PYTANIA DO PROCESU PRZETARGOWEGO			ODPOWIEDZI INWESTORA
Nr	Data pytania	Pytanie	Odpowiedź
1	28.02.2022	Prosimy o zmianę w zapisach Oświadczenia o Poufności następującego uzupełnienia w par. 2 ust. 1: „Odbiorca zobowiązuje się utrzymywać Informacje Poufne w poufności oraz nie ujawniać ich nikomu poza osobami fizycznymi, które są partnerami, członkami kadry kierowniczej, dyrektorami, pracownikami lub współpracownikami Odbiorcy, a także doradcom, podwykonawcom, dostawcom Odbiorcy w zakresie, w jakim ujawnienie im Informacji Poufnych jest niezbędne z punktu widzenia Przedsięwzięcia, przygotowania oferty na realizację Przedsięwzięcia.”	Zamawiający wyraża zgodę na wprowadzenie zmiany w zakresie par. 2 ust. 1.
2	28.02.2022	Prosimy o zmniejszenie kary pieniężnej w par. 7 ust. 1 Oświadczenia o zachowaniu poufności z 100.000 zł na 50.000 zł.	Zamawiający nie wyraża zgody na zmniejszenie kary pieniężnej.

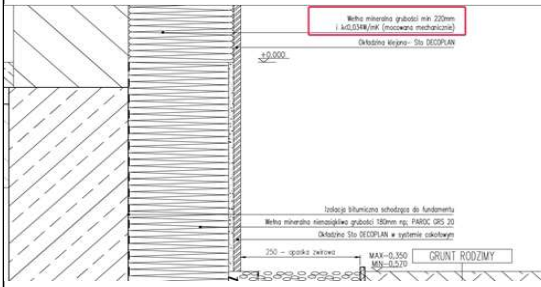
120	15.04.2022	<p>Proszę o określenie szrafów dla ścian wskazanych poniżej na rysunku – czy te ściany są do wybudowania czy są istniejące? Nie znajdujemy w legendzie ścian o takim szrafie i obrysie.</p> 	<p>Ściany zgodnie z opisem poniżej:</p> <ol style="list-style-type: none"> <li>1. Ściana istniejąca</li> <li>2. Nowa ściana żelbetowa szachtu windowego, wykonana zgodnie z detalem 1.</li> <li>3. Ściana istniejąca</li> </ol>												
121	15.04.2022	<p>Proszę o potwierdzenie, że należy wyceniać rury wskazane w projekcie (dla instalacji c.o.):</p>

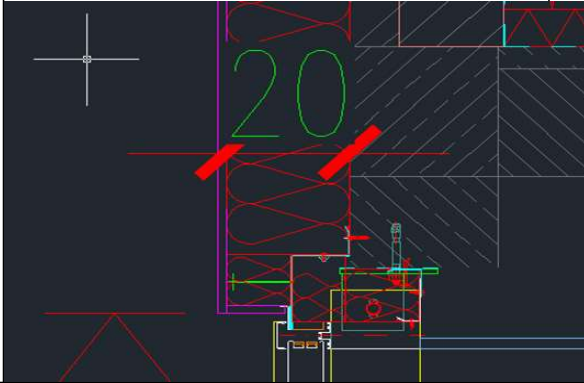
124	27.04.2022	<p>W projekcie konstrukcji brakuje zestawień stali profilowej dla konstrukcji stalowych – prosimy o przesłanie zestawień.</p>	<p>Aktualizacja zestawienia zostanie przekazana 09 maja 2022.</p>
125	27.04.2022	<p>Proszę o ujednoczenie wykończenia atyki na 1 piętrze: wg detalu nr 278 od wewnątrz na atykę ma być wywinęta izolacja, natomiast wg detalu nr 277 atyka ma być wykończona tynkiem cokolowym. Jest to ta sama, ciągła atyka, tyle że z innych stron budynku. Jeżeli ma być tynk cokolowy to proszę określić który rodzaj.</p> <p>Detal 278</p>  <p>Detal 277:</p> 	<p>Proszę o przyjęcie wszędzie w tym miejscu wywinęcia izolacji (bez tynku cokolowego) zgodnie z rysunkiem poniżej</p>

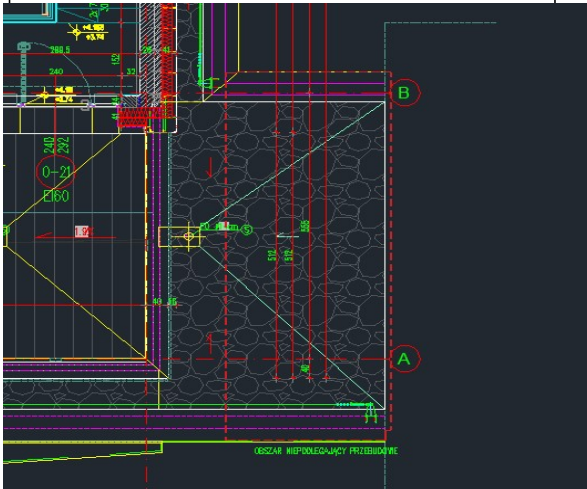
Proszę o usystematyzowanie jaką należy przyjąć grubość wełny izolacyjnej na elewacji północnej - 1 kondygnacja. Wg detalu 314 min 22 cm, wg, przekroju 20 cm

Należy przyjąć 20cm wełny mineralnej

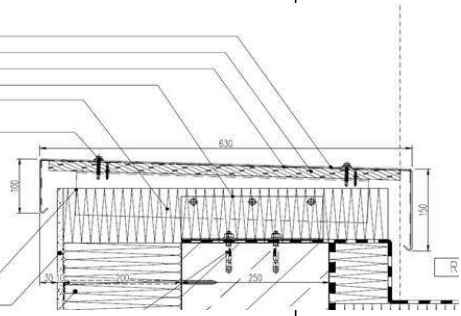
Na widokach elewacji czy rzutach oznaczono obszar niepodlegający przebudowie, natomiast na tych samych rysunkach wrysowano nową elewację i widok nowoprojektowanych warstw dachowych. Proszę o informację czy wykonanie ww. elementów ma zostać uwzględnione w ofercie? Czy może obszar ten należy całkowicie pominąć?

Należy uwzględnić w wycenie nową elewację i nowoprojektowane warstwy dachowe na części jednokondygnacyjnej budynku (pomimo opisu : oznaczony obszar jako niepodlegający przebudowie)
